# Les défauts du permis de construire du 31 rue du Dr Fournier à Tours

## Résumé et compléments

## PLAN DE NIVELLEMENT

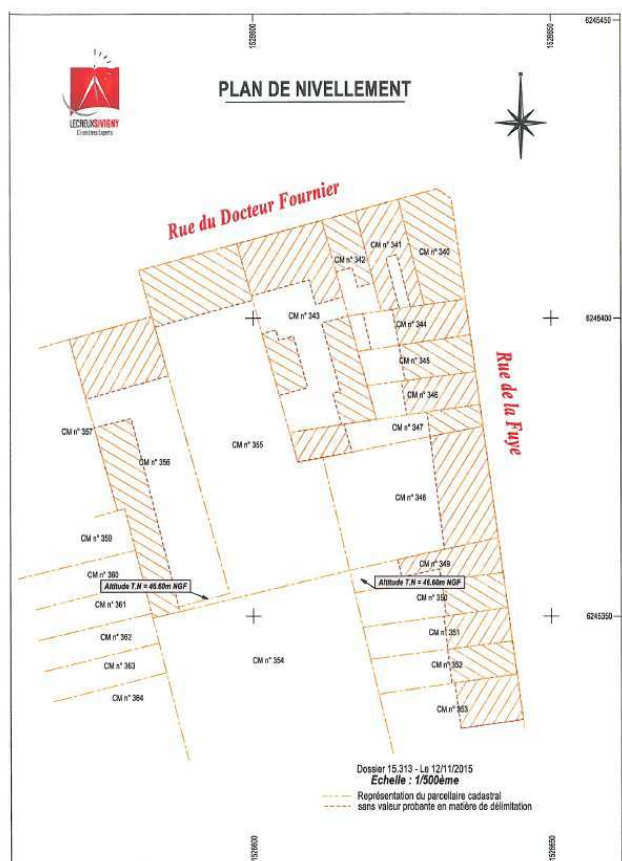
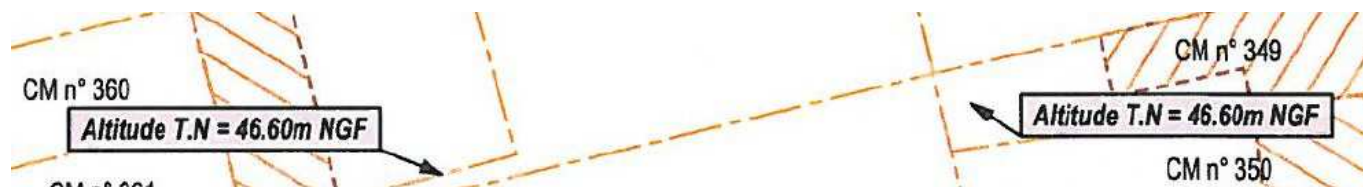
Le constat de géomètre expert ci-après prouve que, à l'Est et à l'Ouest, ce terrain est à 46,60 m. La cote de 47,00 est donc fictive dans le but de respecter les contraintes de hauteur des PLU et PPRI indispensables à l'obtention du permis de construire. A l'œil nu, on se rend d'ailleurs compte que le fond du jardin ne remonte pas à hauteur de la rue comme le montre la première coupe. La fraude est flagrante.

Voici le plan cadastral (consultable sur [cadastre.gouv.fr](http://cadastre.gouv.fr) en demandant 33 rue du Docteur Fournier 37000 Tours) :

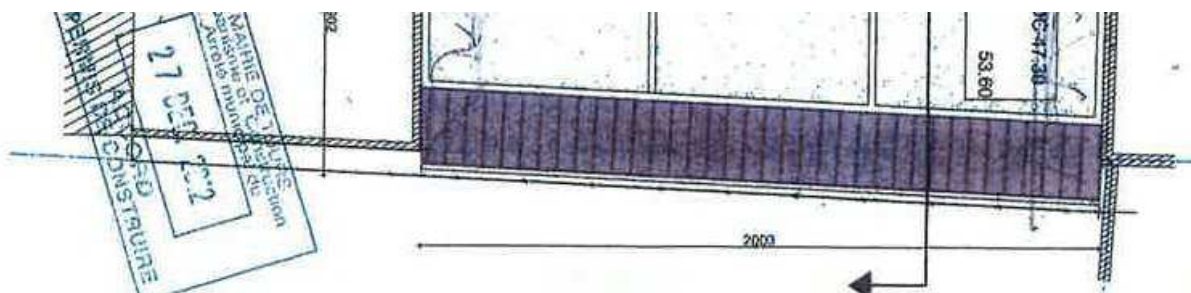
(en bas/Sud, au centre, la parcelle 354)

Voici un extrait du plan du permis de construire accordé le 27 décembre 2012 correspondant à l'extrémité sud de la parcelle 355 :

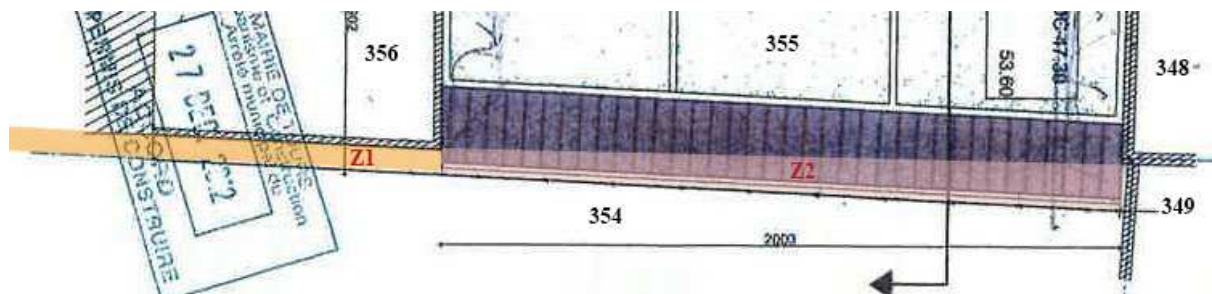
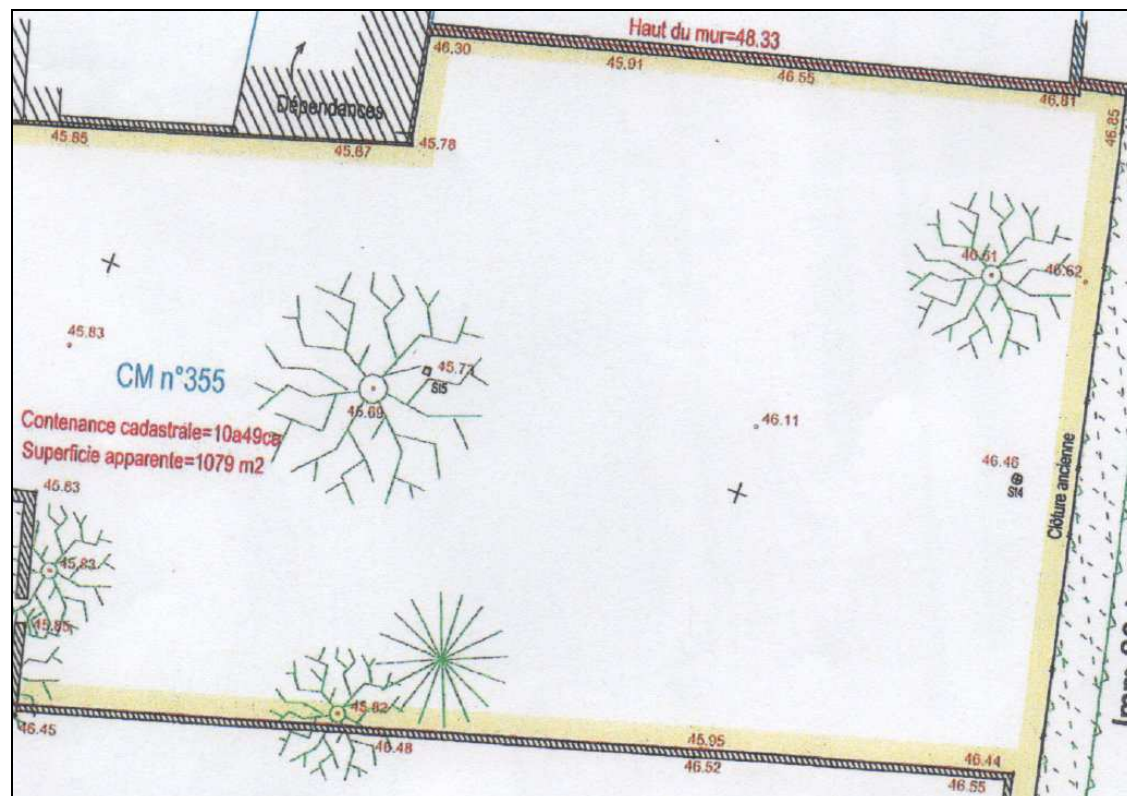
Ci-dessous, la zone orangée Z1 à gauche/Ouest et la zone rosée Z2 à droite/Est représentent l'écart entre le cadastre et le plan du permis :

Le propriétaire de la parcelle 349 croyait avoir deux voisins à l'Ouest: les propriétaires des parcelles 355 et 354. La présence d'un poteau de béton scié pouvant faire l'illusion d'une borne allait en ce sens, pourtant contraire au cadastre. Or c'est le cadastre qui est juste, car son acte de propriété de 1982 en fait foi : il n'a qu'un seul voisin à l'Ouest et non deux. Et d'autres documents confirment la justesse du cadastre. Ainsi, sur le permis de construire, la parcelle d'assise est fautive pour ne pas respecter le plan cadastral. En son côté Sud-Est, elle déborde de 1,50 m sur la parcelle voisine. Les trois maisons de ville sont donc en partie positionnées sur le terrain voisin.

Cet extrait du permis de construire (PC 27) indique une "contenance cadastrale" de 1049 m<sup>2</sup> et une "superficie apparente" de 1079 m<sup>2</sup>. Il était donc reconnu que le bornage dépassait du périmètre cadastral, en contradiction avec tous les documents précédents, cela étant établi avec des géomètres validés et payés par le seul promoteur, de façon unilatérale, en le cachant aux voisinages. C'est en 2012 qu'il fallait faire le bornage amiable, pas en 2018.

Sur la droite, la "clôture ancienne" entre les parcelles 355 et 354 n'a jamais existé. Par contre, en bas à droite, sur la parcelle 356, la cote 46,55 est juste, ce qui montre, une fois de plus, que la cote 47,00 m est inventée.

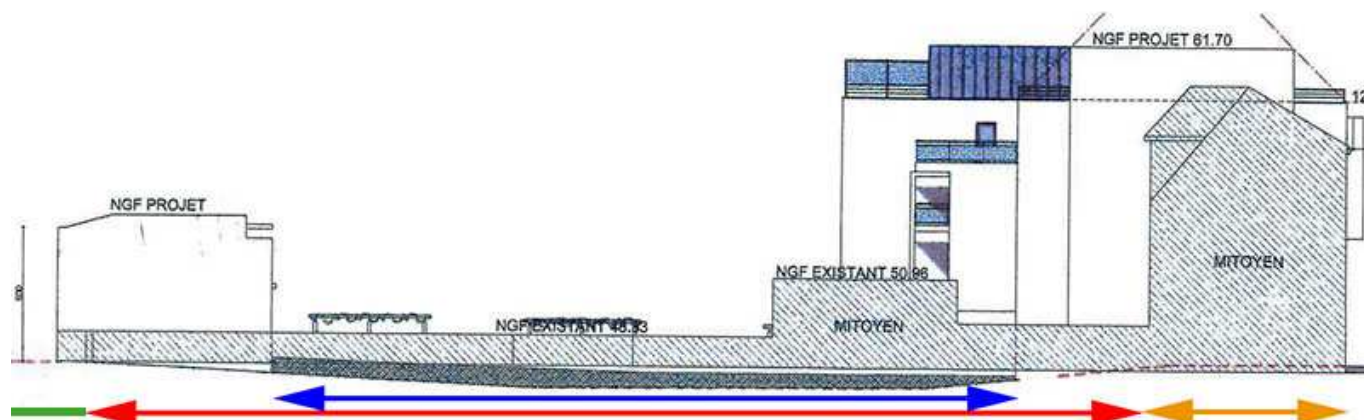
Dès le mois de février 2018, des gravats étaient étalés sur les caves de bord de rue et en fond de jardin. En août 2018, tout le terrain a été remblayé, d'une hauteur allant d'environ 1,70 m en bord de rue à 0,20 m en fond de terrain. Sur une surface d'environ 1000 m<sup>2</sup>, on approche les 1000 m<sup>3</sup>. Cela va bien au delà de ce qui était prévu dans le permis de construire :

Les remblais déclarés, en pente montante vers le fond du terrain, sont soulignés en bleu (moyenne double flèche centrale). Ils représentent environ 60 % du terrain, donc 600 m<sup>2</sup>, au-delà des 400 m<sup>2</sup> permis

par la loi de 2010. Les remblais déposés ces derniers jours sont indiqués en rouge (grande double flèche centrale). Ceux marqués en orange (petite double flèche à droite) correspondent au remplissage des caves, que l'on nous a présenté comme "provisoire" mais qui est maintenant considéré comme définitif. Là aussi le remblaiement n'a jamais été autorisé puisque les caves ne sont pas déclarées dans le permis. Rappelons que, comme la PC 3, cette coupe est faussée car le fond de terrain, à gauche, est beaucoup plus bas que le bord de rue, à droite, ce qui augmente sensiblement le volume du remblaiement. A gauche, en trait vert, la propriété voisine.
